Anlage 6.2.7 a

**Sanierung der Winterdeiche
 an Rhein und Main
 Deichabschnitt linker Weschnitzdeich
 Lageplan Grunderwerb, Stat. 21+500 L - 20+000 L
 Genehmigungsplanung**

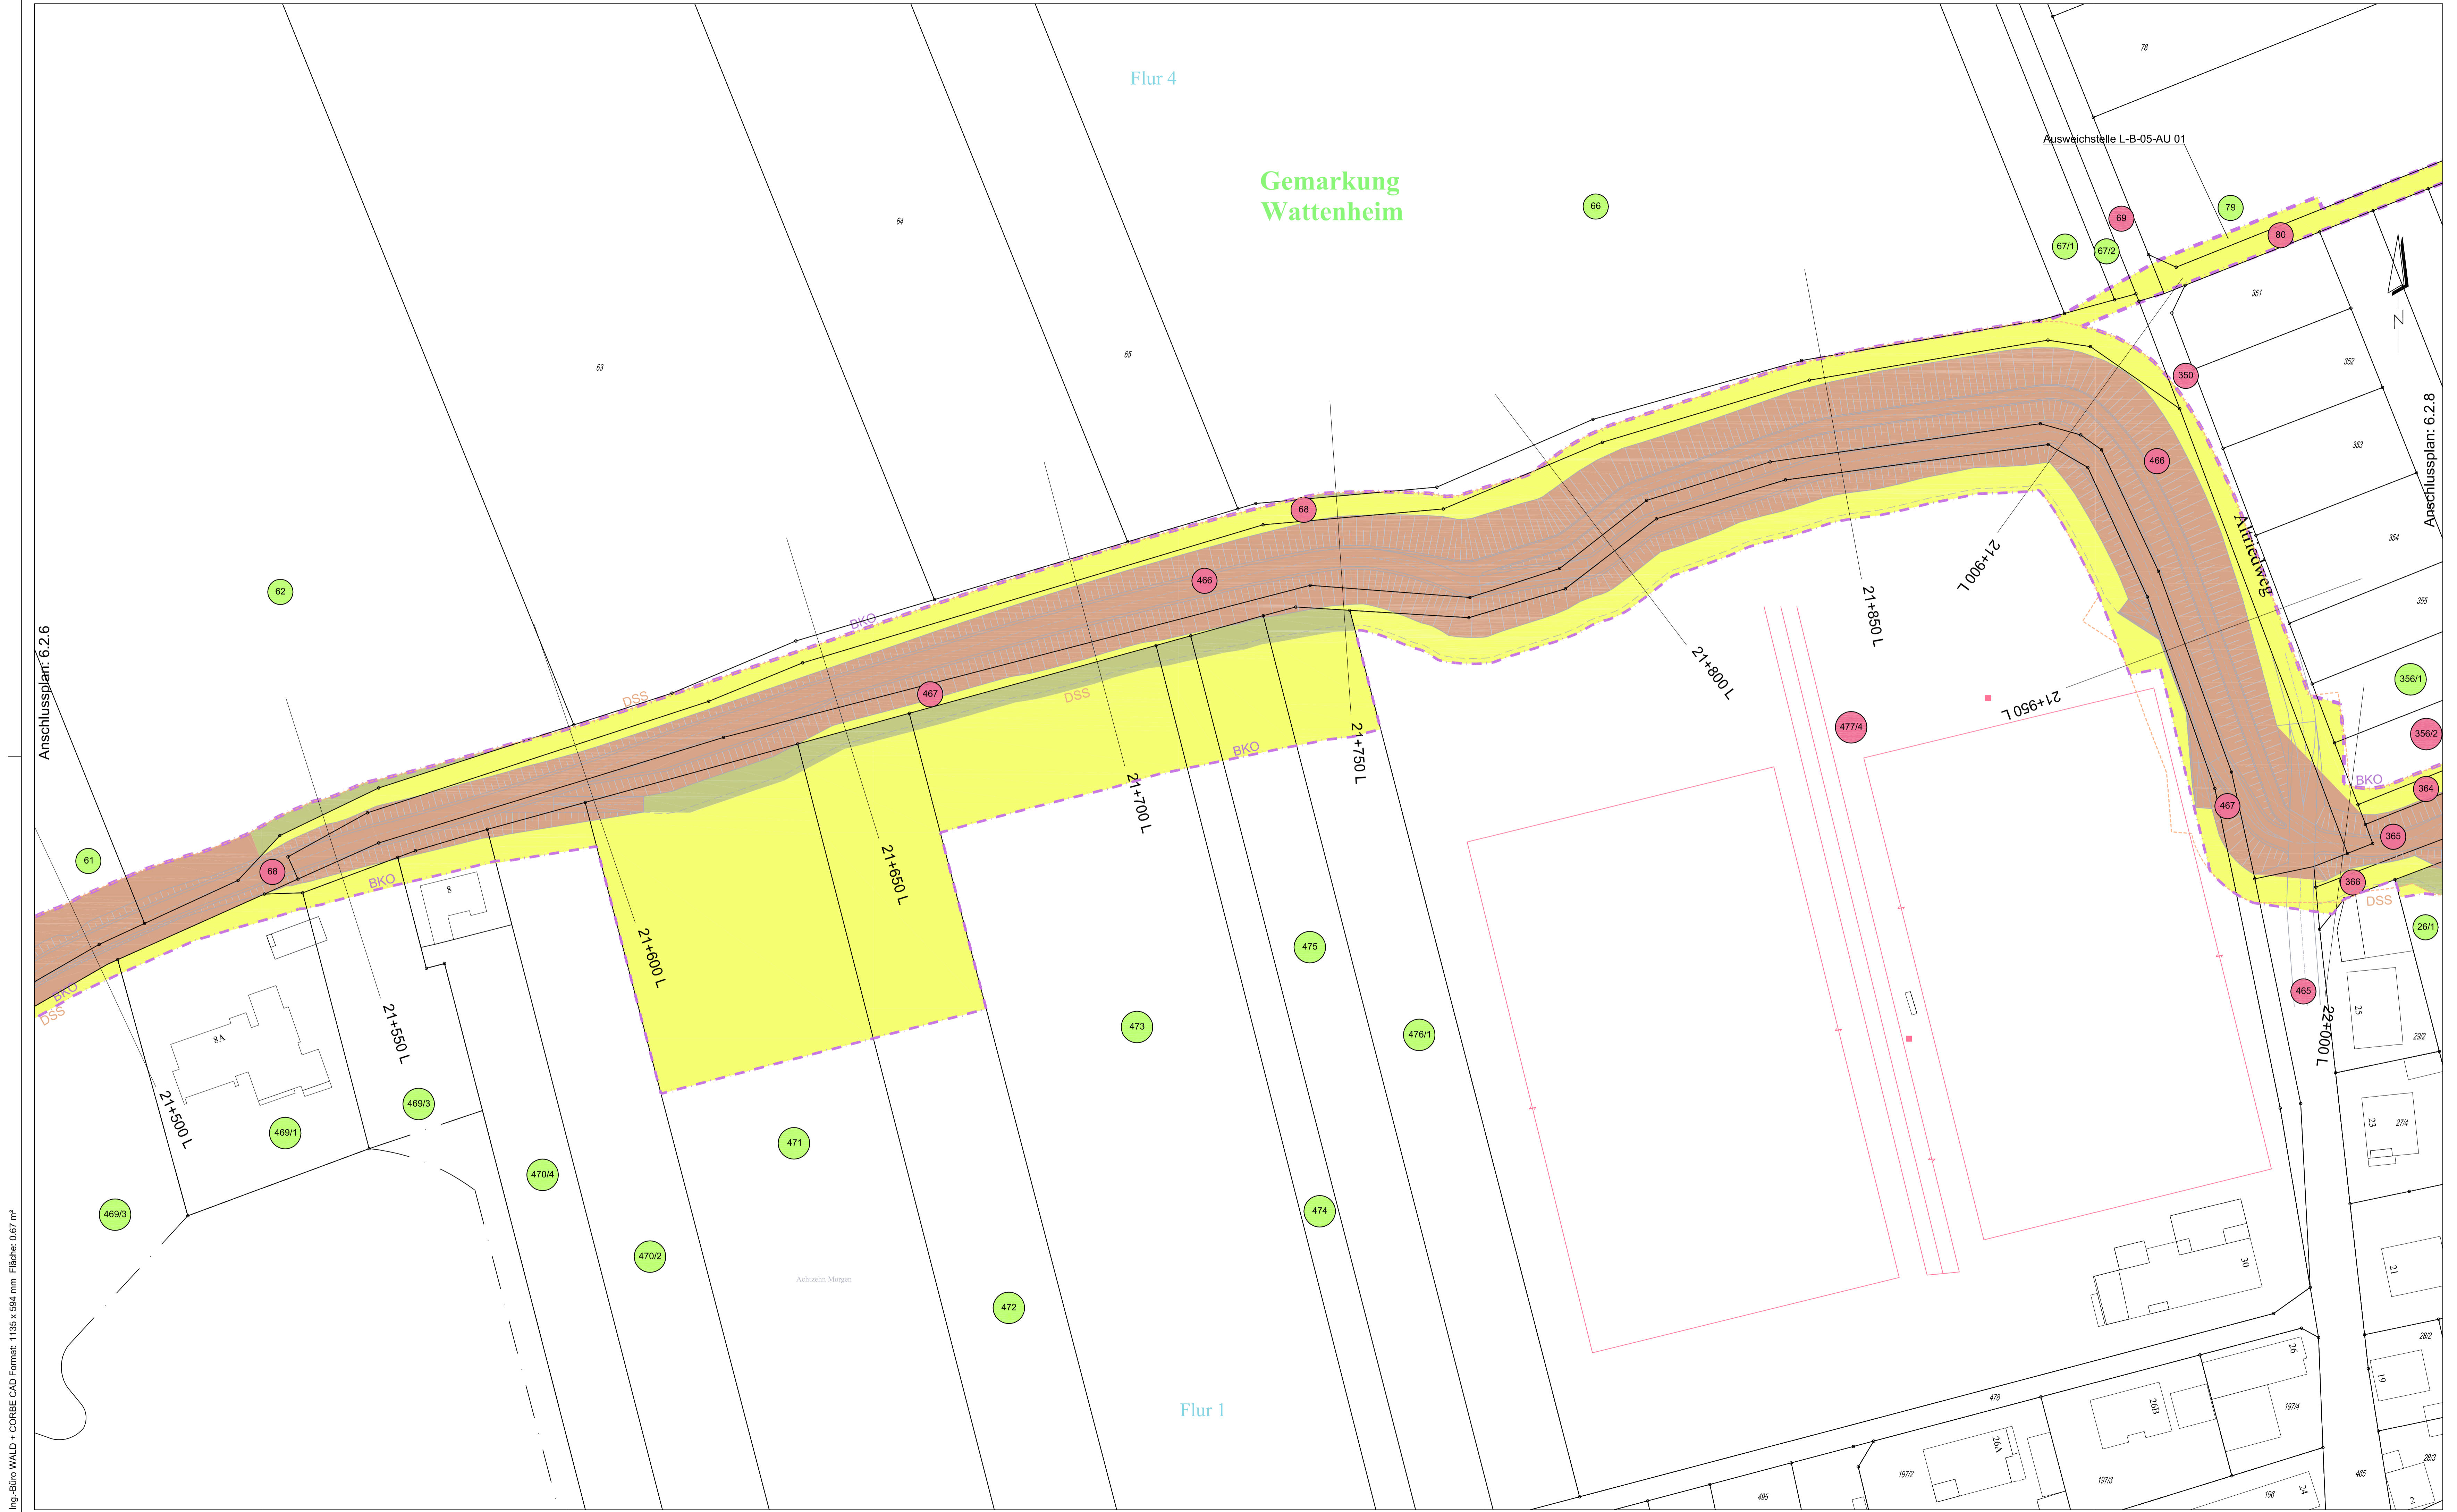
Index	Datum	Name	Art der Änderung
a	22.06.11	Ba/Rb	Station 21+970 - 22+030: Verlegung Deichverteidigungsweg auf Deichkrone, Anpassung Rampen, Winkelstützwand in landsittiger Deichböschung
